Von: [Planungsbeteiligung Stadt Oldenburg](#)
An: [REDACTED]
Cc: [REDACTED]
Betreff: Stellungnahme zum Planfall Bebauungsplan 837 (Reg.-Nr. 1698)
Datum: Montag, 28. Februar 2022 13:19:08
Anlagen: [ULEUEEMVPOJ_1698.jpg](#)

Stellungnahme:
Bebauungsplan 837
Frühzeitige Öffentlichkeitsbeteiligung / Stellungnahme

Bebauungsplan 837 (nördlich Eßkamp/westlich Südbäke) – Städtebaulicher Entwurf – Grundzüge der Planung

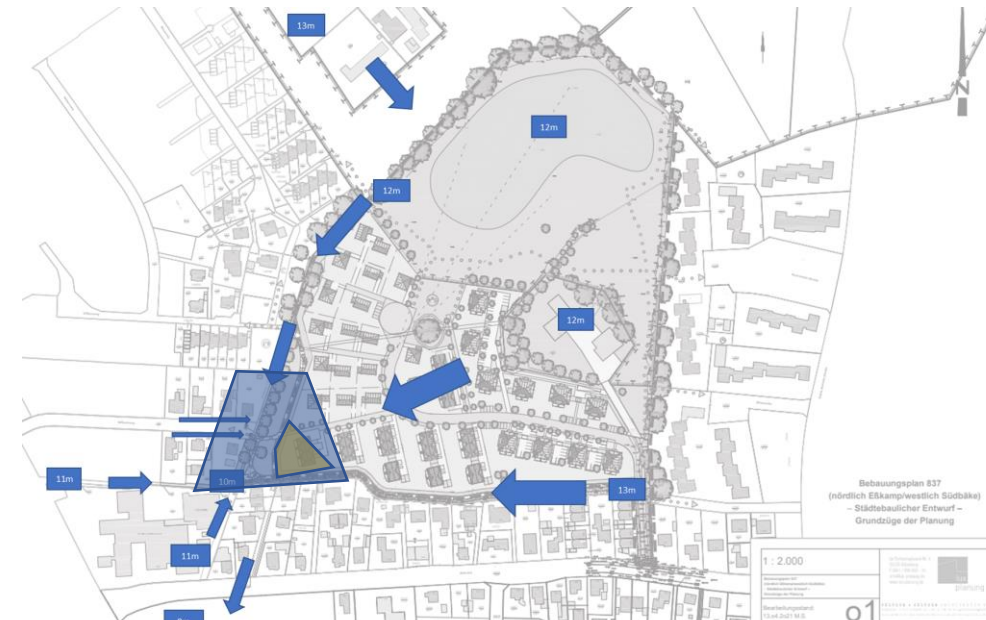
Auf der im Plan (gelb) markierten Fläche des Feldes gleicht der Boden fast ganzjährig einer Sumpffläche. Hier wächst auch in der Regel kein Mais. Die Böden in dieser Gegend neigen zu Staunässe. Wasser versickert hier schlecht.

Über den Graben, der hinter den Häusern im Möwenweg in Richtung Scheideweg verläuft, fließt kein Wasser ab, was aufgrund des Höhenunterschiedes mit der derzeitigen Umsetzung des Grabens auch keinen Sinn machen würde. In den Plänen ist dieser aber mit Fließrichtung (west) eingezeichnet.

Das geplante Regenrückhaltebecken liegt laut den topografischen Karten oberhalb der besonders betroffenen Stellen. Wir gehen davon aus, dass mindestens das Regenwasser des Baugebietes, weiterhin in Richtung Bürgerfelder Teich ablaufen wird.

Starkregen. 1-3x pro Jahr / Tendenz steigend

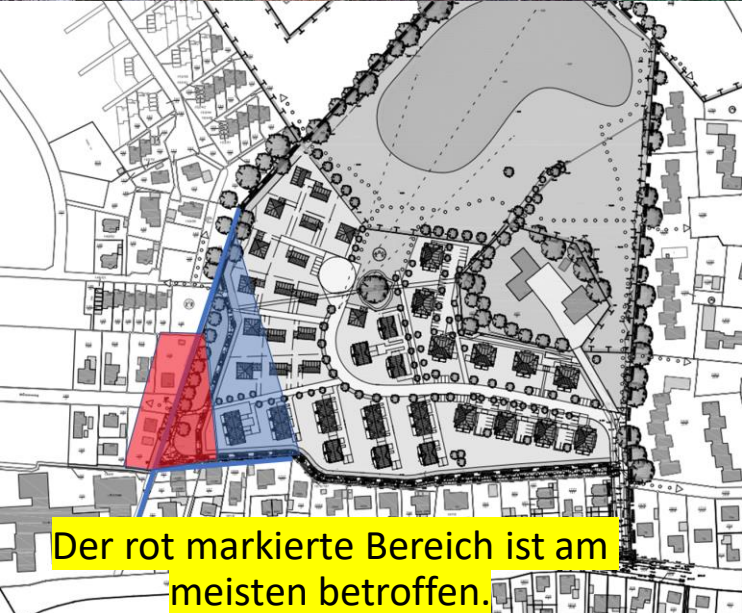
Der rot markierte Bereich ist am meisten betroffen.

Außergewöhnlicher Starkregen. 27. Juni 2020.

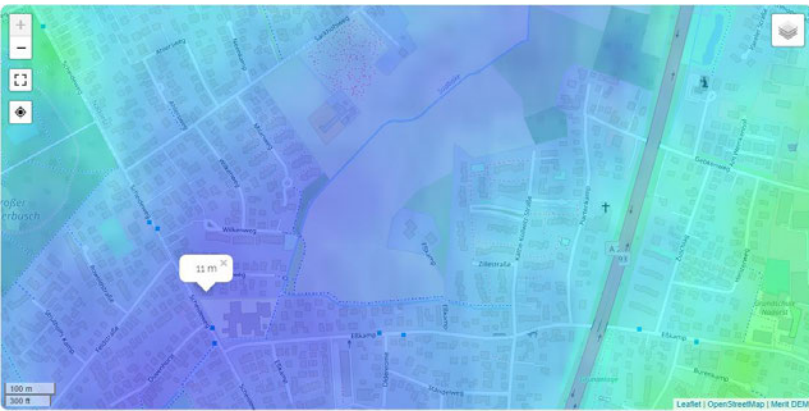
Das Wasser auf der Wiese versickert sehr schlecht! An dieser Stelle steht eigentlich immer Wasser.

Bebauungsplan 837
 (nördlich Eßkamp/westlich Südbäke)
 – Städtebaulicher Entwurf –
 Grundzüge der Planung

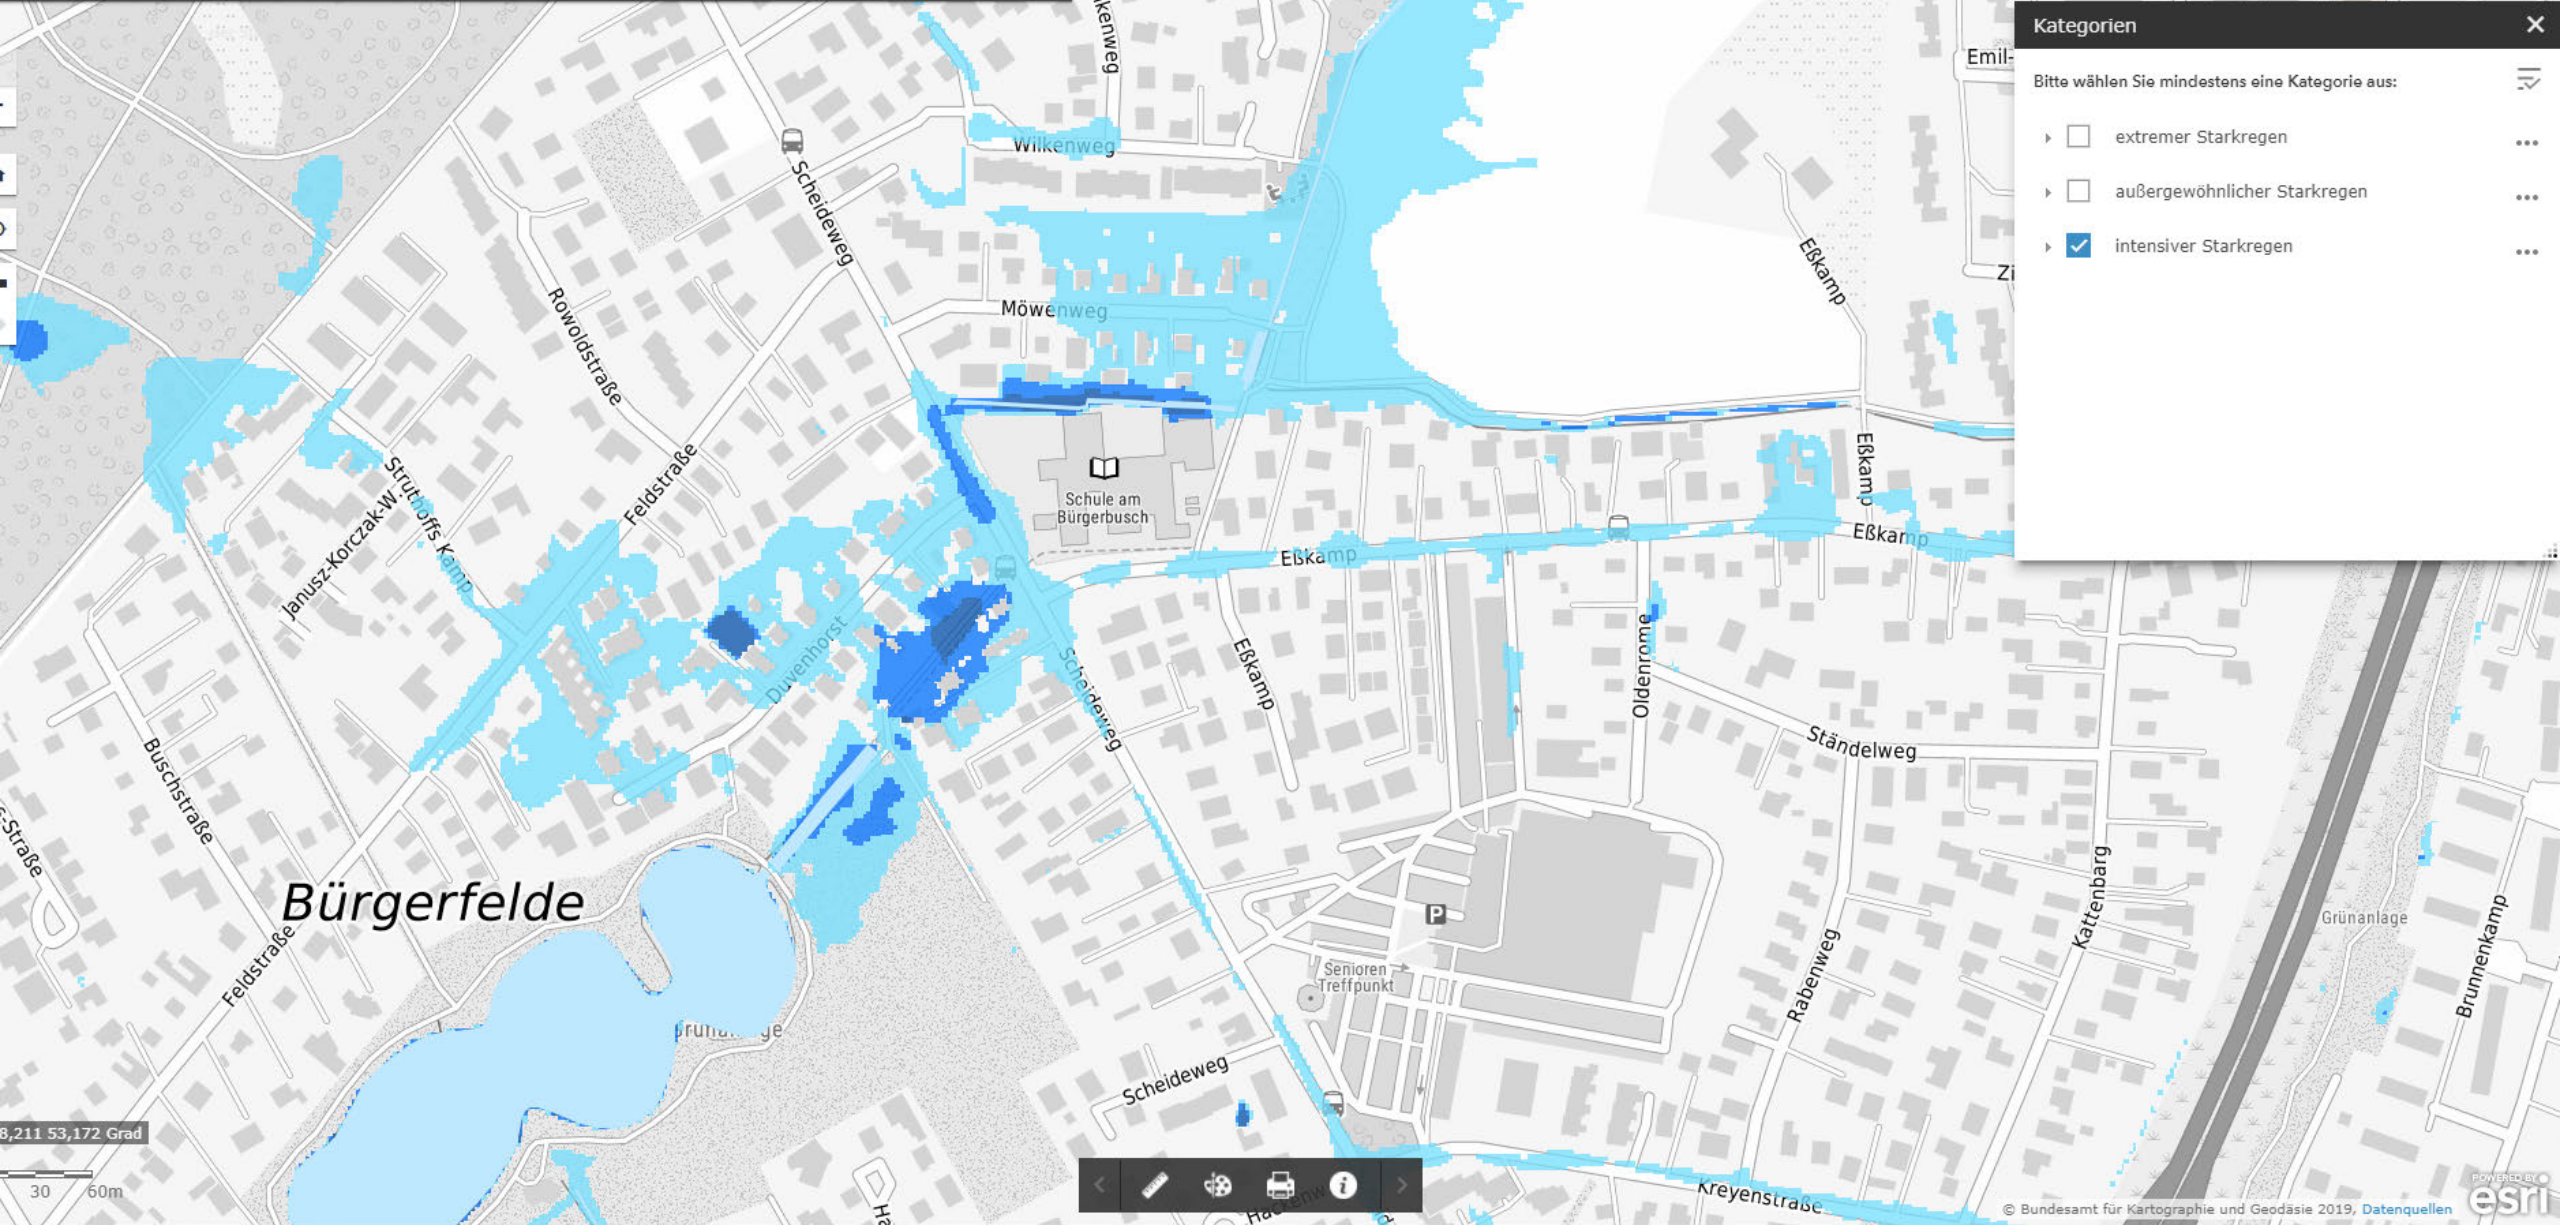
Wir fragen uns, ob das geplante Regenrückhaltebecken nicht besser an der tiefsten statt an der höchsten gebaut werden sollte.

Die Wohnbebauung könnte sich dann weiter in den Norden erstrecken.
